**REGULERINGSFORSLAG TIL  
OFFENTLIG ETTERSYN**

**Fagnotat**

Vår referanse: PLAN-2022/20479-92  
Saksbehandler: Karen Lene Steinsvik  
Reinholdtsen  
Dato: 18.12.2025

## **Forslag til detaljregulering– offentlig ettersyn Årstad, Gnr. 15, Bnr. 429 mfl., Delfelt S7 Mindemyren Arealplan-ID 65090000**

Fig.4 Nytt revidert plangrep.

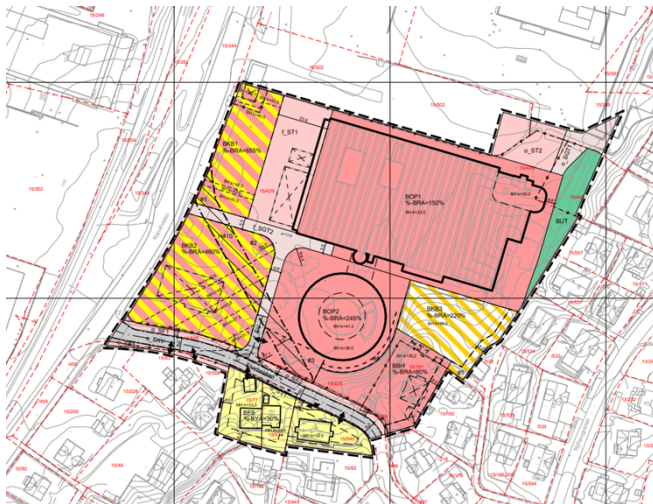
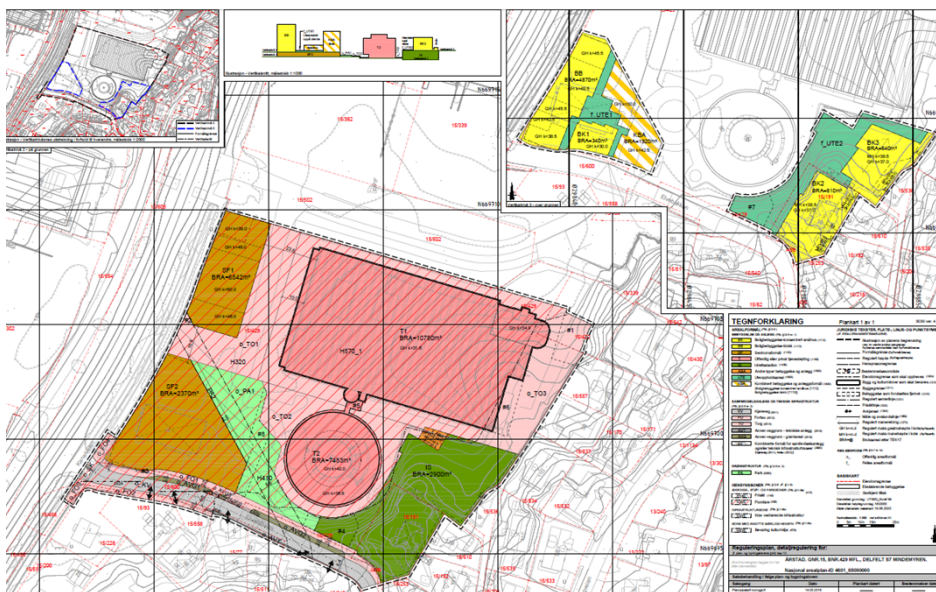
Planforslaget er vesentlig bearbeidet etter førstegangs offentlig ettersyn. Hoveddelen av endringene er:

- Utnyttelsen er tatt ned. Maksimal høyde har blitt litt større, men med varierende høyder for å ivareta nabobebyggelse og tilliggende byrom bedre.
- Barnehage er ikke lenger et aktuelt formål, og areal der det tidligere var foreslått barnehage med underliggende parkeringsanlegg, er nå foreslått regulert til flerbrukshall med boliger på taket.
- Deler av areal regulert til offentlig og privat tjenesteyting er gjort om til offentlige torg. Deler av utearealet er foreslått regulert til offentlig park.
- Unntaksbestemmelser om støy er tatt bort, og alle boliger er sikret stille side.
- Parkering og varelevering samt returpunkt for fraksjoner som ikke håndteres i bossug, løses i nabofelt (S8-10)

Fig 6 Foreslått felles uteoppholdsareal som tilfredsstillers kvalitetskrav i KPA i revidert planforslag.

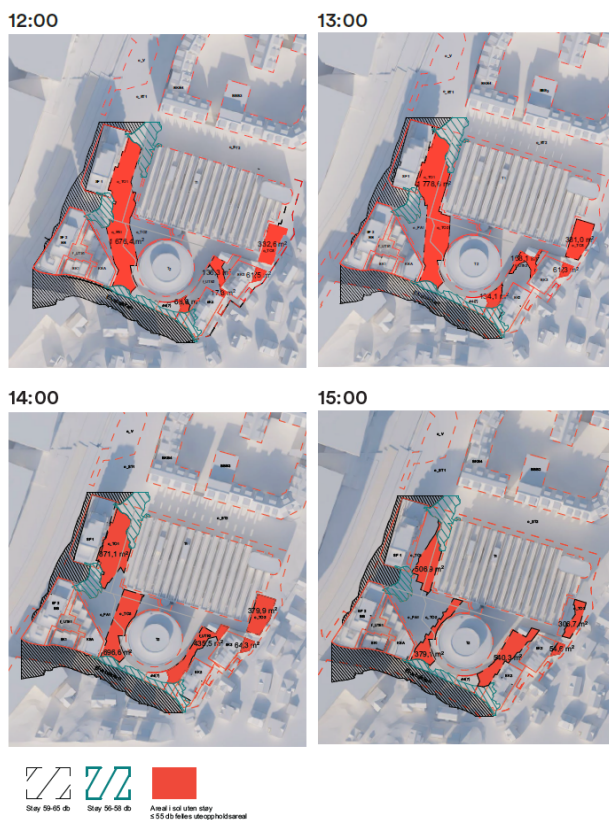
Til førstegangs offentlig ettersyn var størstedelen av uteoppholdsarealet for boligene foreslått løst på takterrasser samt under utkraget boligbebyggelse. Planforslaget har, i samarbeid med PBE, blitt endret i flere omganger etter dette, med fokus på å oppnå god bokvalitet og gode kvaliteter på uteoppholdsarealet. Alt felles uteoppholdsareal er nå på bakkeplan og på dekke med god terrengkontakt, og det er lagt vekt på åpen overvannshåndtering og gode forhold for vegetasjon. Siden det ikke er parkeringskjeller under uteoppholdsarealet, er det gode muligheter for å lykkes med å etablere det foreslåtte parkarealet. Arealet på taket av idrettshallen er illustrert med berg og store furutrær. Til sluttbehandling bør illustrasjonene endres for å gjenspeile det som det faktisk er mulig å få til i dette området.

Muligheten for bekkeåpning fra Tveitevannet langs Elvebakken har blitt undersøkt, men på grunn av forekomst av invaderende fremmedarter i Tveitevannet har denne muligheten blitt skrinlagt. Kvalitetene som følger av åpen overvannshåndtering, er i stedet ivaretatt i området som er avsatt til park i revidert planforslag. Vi vurderer at mengde, kvalitet og tilgjengelighet til gode uteoppholdsarealer for boligene nå er ivaretatt, og at det er lagt til rette for gode og

varierte uteoppholdsarealer. Vi anmoder om at innsigelsen på dette punktet frafalles i forbindelse med denne høringen.

*Fig.7 Foreslått bebyggelse på tak av idrettshall*

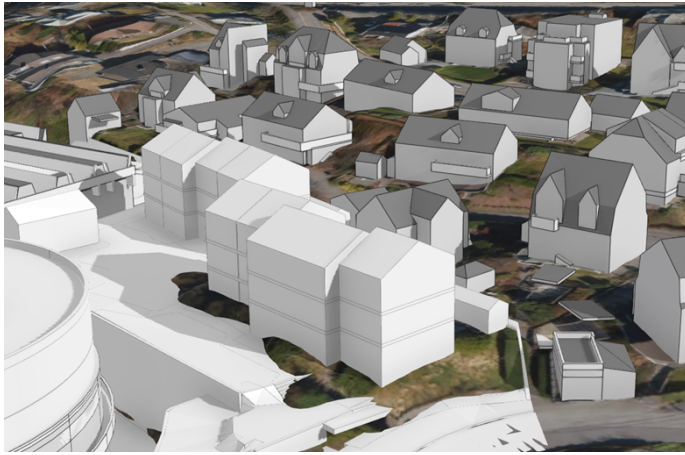
**Bebyggelsen på taket av ny idrettshall** fremstår som en relativt sammenhengende mur mot naboer i det historiske kulturmiljøet på Wergeland. PBE vurderer at dette grepet med fordel kan revurderes slik at man kan sikre mer romslighet mot nabobebyggelsen. Forslagsstiller er i utgangspunktet negativ til en slik endring, derfor ønsker vi spesielt tilbakemelding på dette punktet.
